# PROCES VERBAL DE SYNTHESE DU COMMISSAIRE ENQUETEUR

Dossier numéro E19000092/59 -.

La procédure d'enquête publique, citée en référence, concerne la demande d'autorisation d'exploiter un par éolien de 4 aérogénérateurs et un poste de livraison par la Société Ferme éolienne le Murier sur la commune de Carnières .

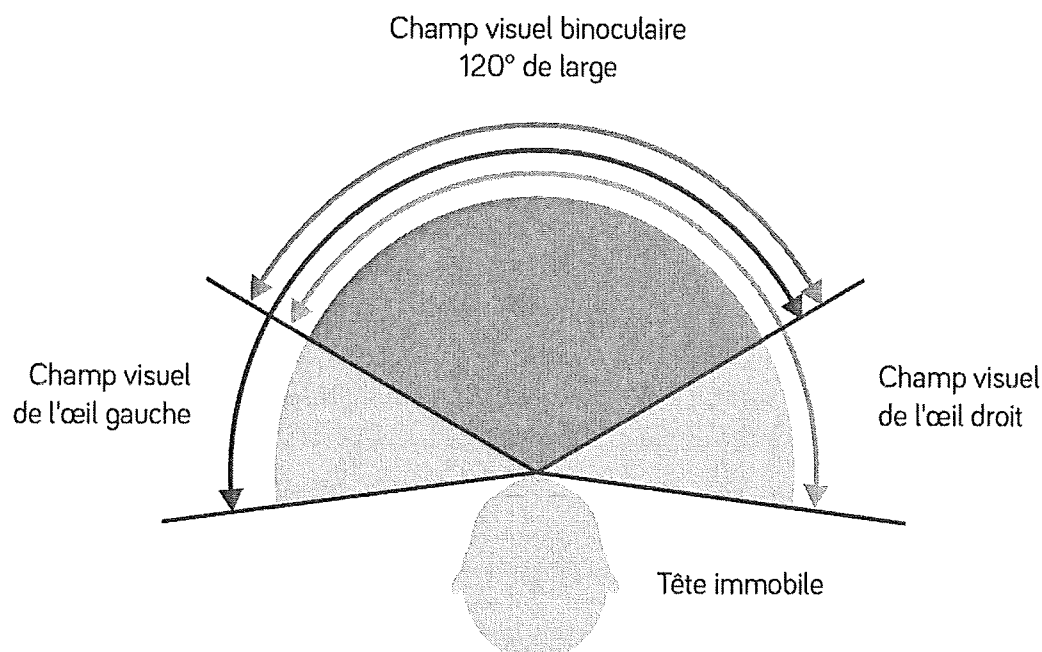
La C.E constate que suite, à l'avis MRAE , le M.O a inséré dans son mémoire en réponse une Zone Visuelle d'influence pour les villages d'Avesnes les Aubert, Beauvois en Cambrésis et Boussières en Cambrésis. La C.E s'étonne que le M.O ne l'ait pas fait pour le village de Carnières, serait il possible de fournir une ZVI pour le village de Carnières?

Le M.O pourrait il aussi fournir un autre photomontage de Carnières , en prenant comme base la rue des anges à Carnières et le 1er demandé à la sortie de Carnières (niveau gendarmerie) en allant sur Rieux soit 2 au total ?

D'autre part, la C.E constate qu'il n'y a pas de photomontage qui donne une vision réaliste de l'impact sur le paysage avec vue plongeante sur Carnières car les incidents sur les monuments historiques sont occultés
